DETERMINAZIONE DEL DIRIGENTE SERVIZIO VIA/VINCA 4 novembre 2024, n. 678

[ID VIP 11301] - Parco eolico denominato "MINERVINO", costituito da 17 aerogeneratori di potenza nominale variabile fra 5,5 e 7,2 MW, per una potenza totale massima di 99,2 MW, da realizzarsi nei Comuni di Minervino Murge (BT) e Canosa di Puglia (BT), incluse le opportune opere di connessione alla RTN.

Istanza per il rilascio del Provvedimento di VIA statale ex art. 23 del D.lgs. n. 152/2006 e ss.mm.ii.

Relazione tecnica a supporto dell'istruttoria sul progetto
ID_VIP 11301

Figura 3 – Area buffer 3 km dell’Area di Progetto - beni sottoposti a tutela ai sensi della parte seconda del D. Lgs. 42/2004

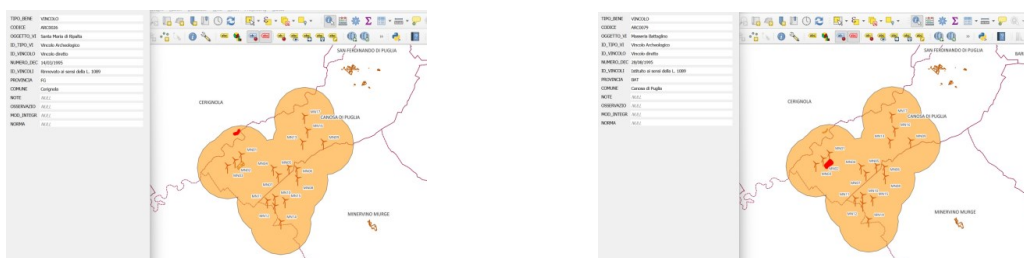
Sono presenti interferenze con buffer 3 km con i beni archeologici, in prossimità degli aerogeneratori MN01 MN02 MN03 MN04 si evidenzia la presenza del vincolo archeologico diretto:

ARC0026 Santa Maria di Ripalta e ARC0079 Masseria Battagliano

Le torri di progetto non sono interne alle aree tutelate ai sensi del D.Lgs. 42/2004 ma rientrano nel buffer di 3 km dai beni culturali parte seconda.

L’idoneità dell’area non potrà essere affermata ai sensi dell’art.20 co.8 lett. c-quater).

Figura 5 - Aree di interesse naturalistico presenti

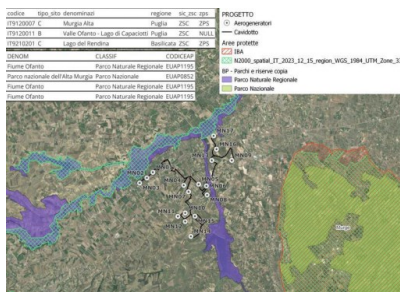
Si precisa che sono presenti le seguenti aree di interesse naturalistico, con una distanza molto prossima dagli aerogeneratori. Nello specifico dall'aerogeneratore MN17, dista poco più di 270 m dalla ZSC IT9120011 “Valle Ofanto – Lago di Capaciotti” e dal Parco Naturale Regionale “Fiume Ofanto” (EUAP1195), quest’ultimo è anche attraversato da un tratto delavidotto connesso al parco eolico. La ZSC IT9120011, data la vicinanza, è oggetto di Studio di Incidenza Ambientale (livello I – screening), nel quale viene considerata anche la ZSC/ZPS IT9120007 “Murgia Alta”, posta a meno di un km dal parco eolico.

Figura 7– Area Buffer 2,5Km- 5Km- 10 Km - Impatto Cumulativo

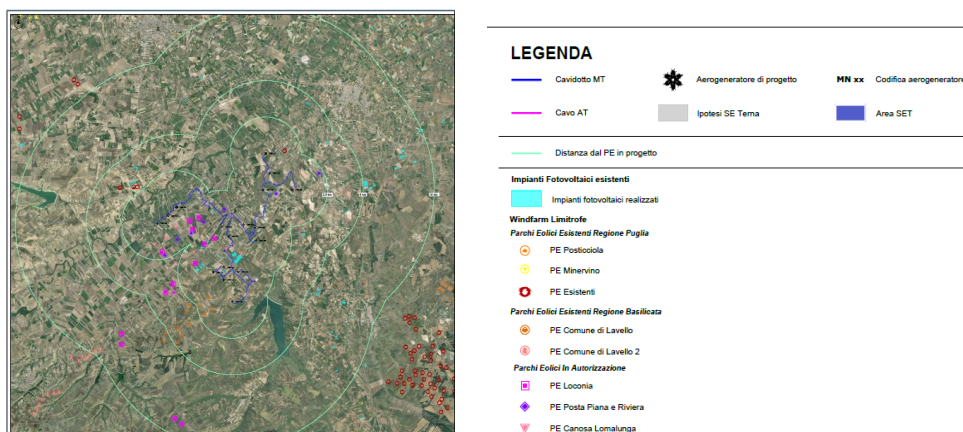
*In riferimento alla distanza minima tra parchi eolici ($50 * H_A = 50 * 206 \text{ m} = 10300 \text{ m}$) il requisito non è soddisfatto.*

Figura 8 – Carta CLC

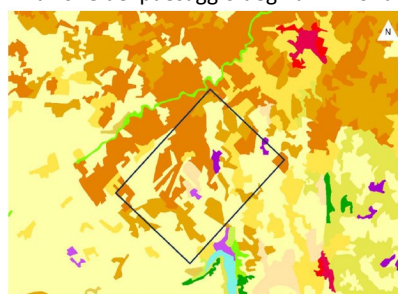
L'impianto eolico è situato principalmente in un'area agricola, dove gli aerogeneratori MN01, MN02, MN04, MN06, MN10, MN11 e MN14 si trovano in zone destinate a seminativi, mentre MN03, MN09 e MN15 sono ubicati in terreni seminativi con presenza marginale di oliveti e vigneti. L'aerogeneratore MN05 è situato in una zona di vigneti, mentre MN07, MN08 e MN12 ricadono in terreni seminativi e oliveti. MN13 ricade in prati aridi mediterranei e vigneti. Gli aerogeneratori MN15 e MN17 sono collocati rispettivamente in oliveti e vigneti, per entrambi è previsto l'espianto degli ulivi e dei vitigni prima dell'inizio dei lavori, con successivo trapianto. Dall'analisi dell'intorno di 500m dall'impianto, nella documentazione non emerge chiaramente che le strutture di impianto non ricadono in alcuna superficie su cui insiste attualmente una coltura di pregio, il proponente dichiara che non si avrà alterazione nelle produzioni di qualità.
